Association Protectrice du Saumon pour le bassin de l'Allier et de la Loire
14 rue PONCILLON
63000 Clermont-Ferrand

Objet – Projets d'aménagements de Vieille Brioude. Remarques de l'A.P.S. suite à l'analyse des dossiers relatifs à l'enquête publique.

1 Remarque sur le dossier Régularisation de puissance du Moulin de Barreyre.

Figure N°1 - Extrait du plan_1.pdf

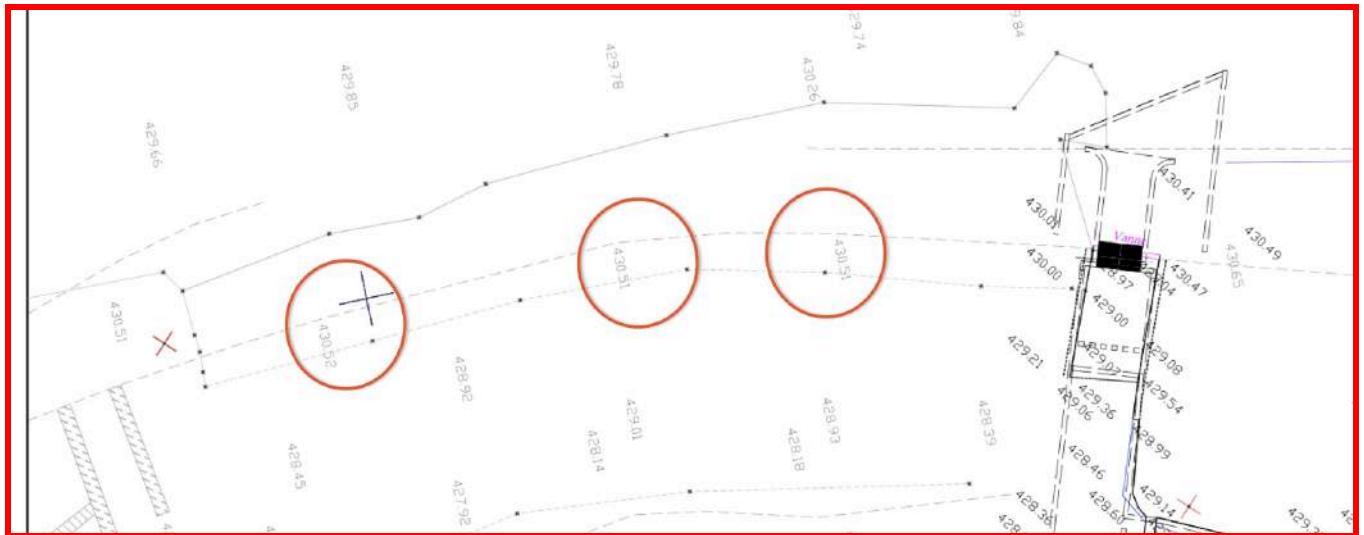
Il y a des côtes de niveau indiquées 430,52 ; 430,51 ; 430,51. Voir l'extrait ci dessous du plan_1.pdf (figure N°1) nous avons entouré ces valeurs. Nous sommes très surpris de ces chiffres, sauf grossière erreur de lecture de notre part ils devraient être autour de 430,10 mètres NGF !

FIGURE N°2 – Implantation générale

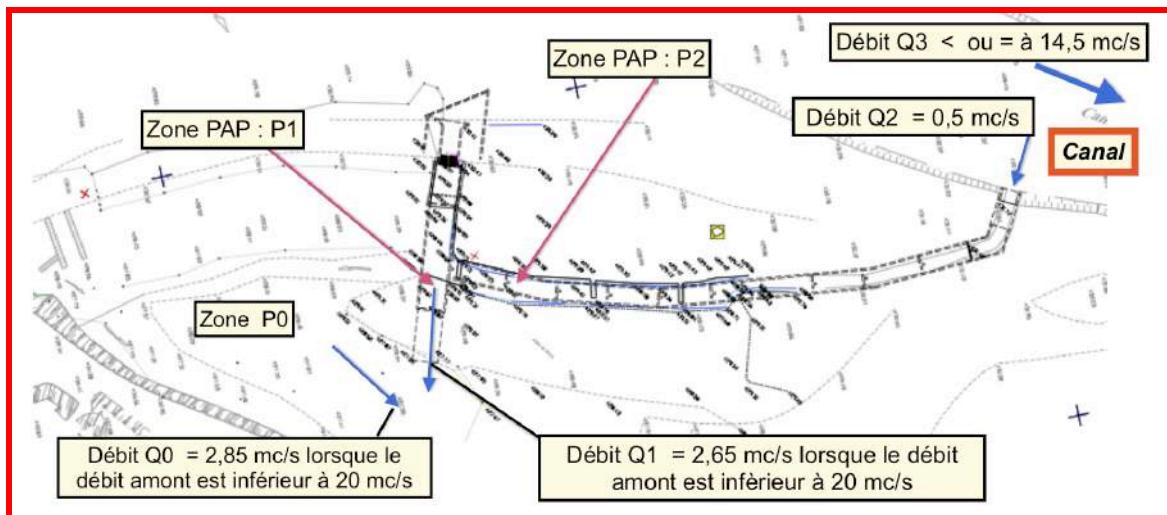
Malgré la faible inclinaison du débit en sortie de la proposition de passe (nous appellerons cette zone de la PAP : P1) par rapport au débit en provenance du plan incliné, quelle est la probabilité pour qu'un saumon s'engage dans la zone P1 (hors crue supérieure à $57 \text{ m}^3/\text{s}$, soit 2 fois le module) ?

- Le pied de la passe à poisson est trop en aval du pied du barrage : 6 à 11 m (les plans remis ne font pas apparaître distinctement la partie en aval de la zone P1 (cette zone est la partie bétonnée de la passe à poisson) ;
- d'autre part son débit attractif sera très dégradé au-dessus de $22,5 \text{ m}^3/\text{s}$.

FIGURE N°3 « Le cisaillement »

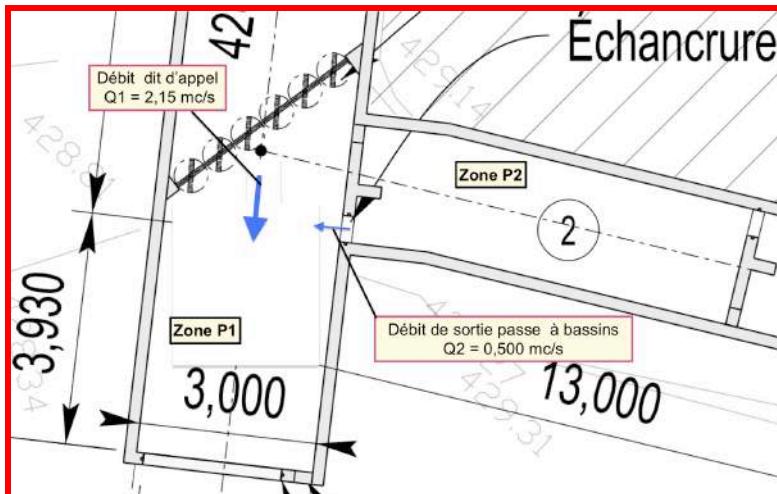
Pour s'engager dans la zone P2 de la passe à poisson le débit de sortie Q2 est cisaillé par Q1, voir figure N°3 (et la page 10 du DOSSIER N°7). L'engagement d'un poisson de plus de 50 cm dans la zone P2 sera très difficile, nous voyons mal un saumon résister à un écoulement perpendiculaire à l'axe de son corps et se propulser à l'avant pour s'engager dans la zone P2, voir figure N°4 (et page 11 du DOSSIER N°7).

FIGURE N°4 « L'ENGAGEMENT »
Les saumons sont à l'échelle

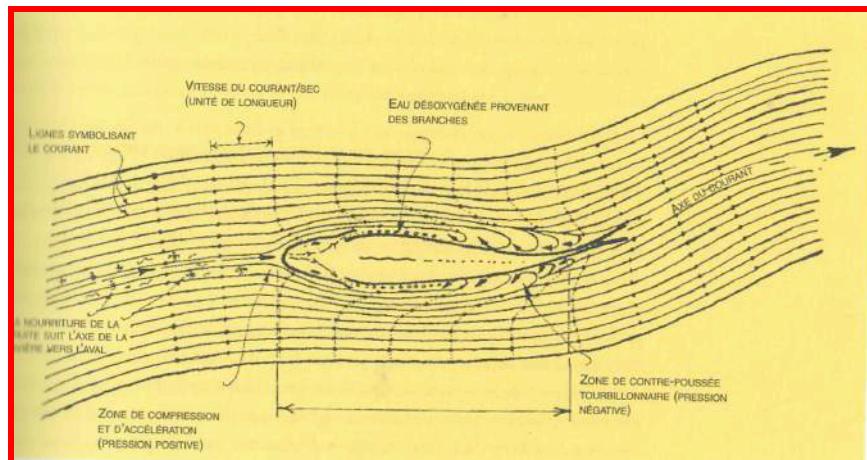
- que les dimensions des bassins soient largement dimensionnées (il n'y a pas que la puissance dissipée par m^3 comme critère important) ;
- que la largeur des échancrures soit correcte, et que l'écoulement dans les échancrures soit laminaire. Les angles arrondis pour les échancrures seraient préférables.

Photo P3 (aval de l'usine)

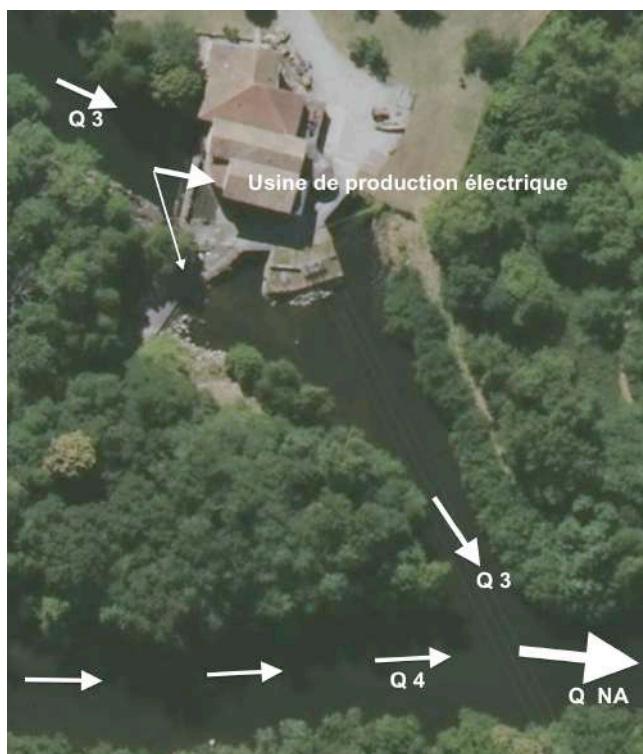
Possibilité d'engagement des saumons adultes (ou de montée) dans le canal de fuite (voir Photo P3)

A l'analyse des débits, et suite à un passé assez récent (en mai 2012), il conviendrait de vérifier ce point surtout pour un débit Q_{NA} compris entre 15 et 25 m^3/s , Q_4 (avec $Q_4 = Q_0 + Q_1$) sera très inférieur à Q_3 , voir les figures N°5 et N°6 à la page suivante. Il conviendrait d'être attentif à ce point. S'il y avait des probabilités importantes d'engagement des saumons adultes dans le canal de fuite, la solution serait qu'entre ces débits, en période de montaison, et seulement à ces deux conditions, des dispositifs évitent aux saumons de s'engager facilement dans ce canal de fuite. Il s'agit de poissons de dimensions assez conséquentes, ce dispositif ne devrait pas nuire au rendement énergétique de l'usine.

Figure N°5

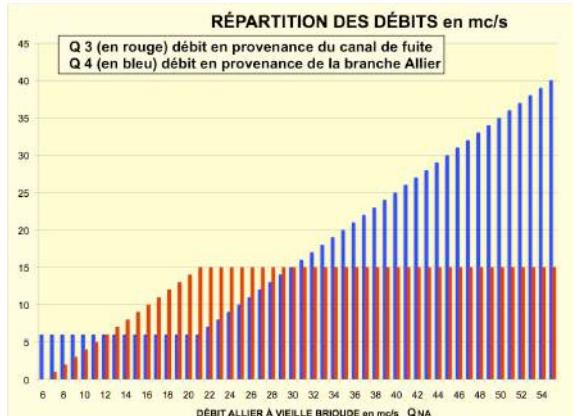
Nous demandons qu'il soit réalisé quelques vérifications sur leur dévalaison. En précisant les conditions initiales des tests. Surtout autour d'un débit entrant Q_{NA} de 15 à 35 m^3/s , voir les figures N°5 et 6 en tête de cette page. Ceci dans le but de mettre à jour les données de l'étude *Mortalités Cumulées des saumons et des anguilles dans les turbines du bassin Loire-Bretagne* de janvier 2015, ouvrage collectif (LOGRAMI, AFB, INRA) et de connaître l'impact réel de l'usine sur la population de smolts. La mortalité a été évaluée, voir un extrait ci dessous de l'étude citée :

Figure N°6

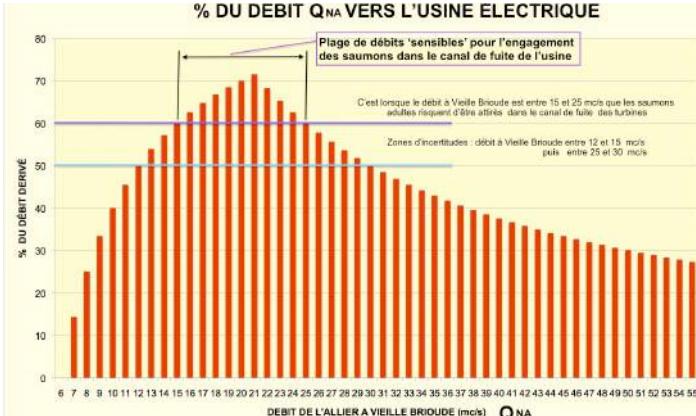
Il est très important de vérifier le non engagement des saumons dans le canal de fuite en provenance des turbines, surtout pour Q_{NA} entre 15 et 25 m^3/s . Avec $Q_{NA} = 20 m^3/s$, 70% du débit de l'Allier emprunte le canal de dérivation qui conduit aux turbines (voir figure N°6 en page 8).
